MINAS-Aシリーズ減速機付モータ仕様変更について

1. 対象機種 MINAS - Aシリーズ ノンバックラッシ減速機付モータ(キー付)
- | | |

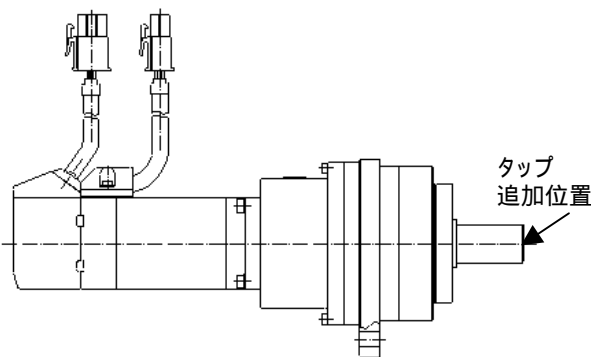
2. 変更内容 出力軸先端にタップ追加
 (各機種 of タップ仕様については下表ご参照ください)

3. 変更理由 お客様使用時、使い易さ向上のため
4. 変更時期 旧仕様品の在庫を使い切り次第変更します。

出力(W)	減速比	軸端タップサイズ
50	1/21	M4 × 8
	1/33	M4 × 8
100	1/5	M4 × 8
	1/11	M4 × 8
	1/21	M5 × 10
200	1/33	M5 × 10
	1/5	M4 × 8
	1/11	M5 × 10
	1/21	M6 × 12
400	1/33	M6 × 12
	1/5	M5 × 10
	1/11	M6 × 12
	1/21	M8 × 16
750	1/33	M8 × 16
	1/5	M6 × 12
	1/11	M8 × 16
	1/21	M10 × 20
	1/33	M10 × 20
